## MĚSTO CHRUDIM

3.12.21

### Technické podmínky k projektové dokumentaci ke stavebnímu povolení a pro provedení stavby a výběr dodavatele akce Markovice – ul. Mírová, kanalizace

# Vzorové uložení

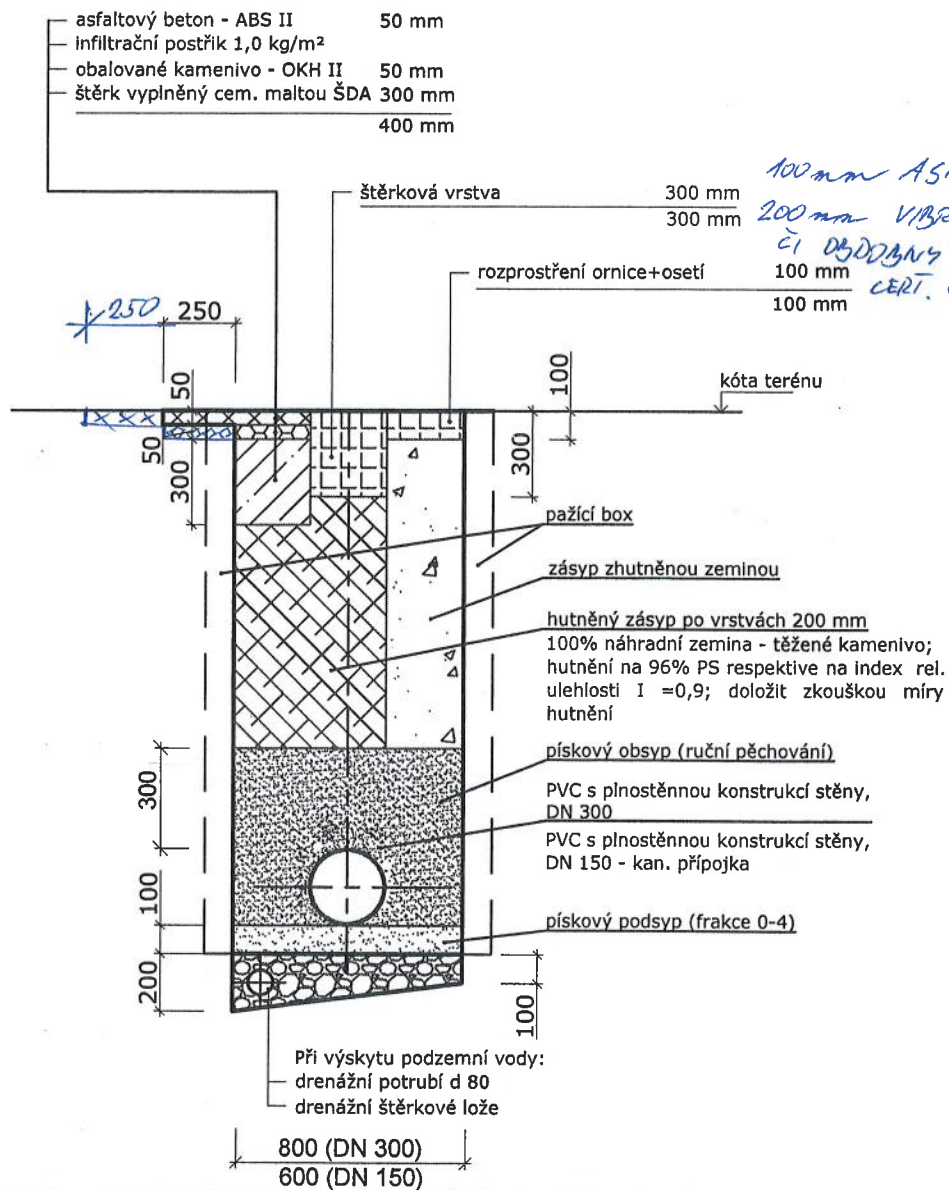
6. Hloubka krytí kanalizace bude min. dle ČSN 73 6005 její obsyp a skladba nově provedeného souvrství bude odpovídat odsouhlasenému vzorovému uložení, viz příloha. Zásah do komunikace musí být před záhozem odsouhlasen zástupcem Odboru investic, popř. TDS, s ohledem na kontrolu minimální hloubky krytí.
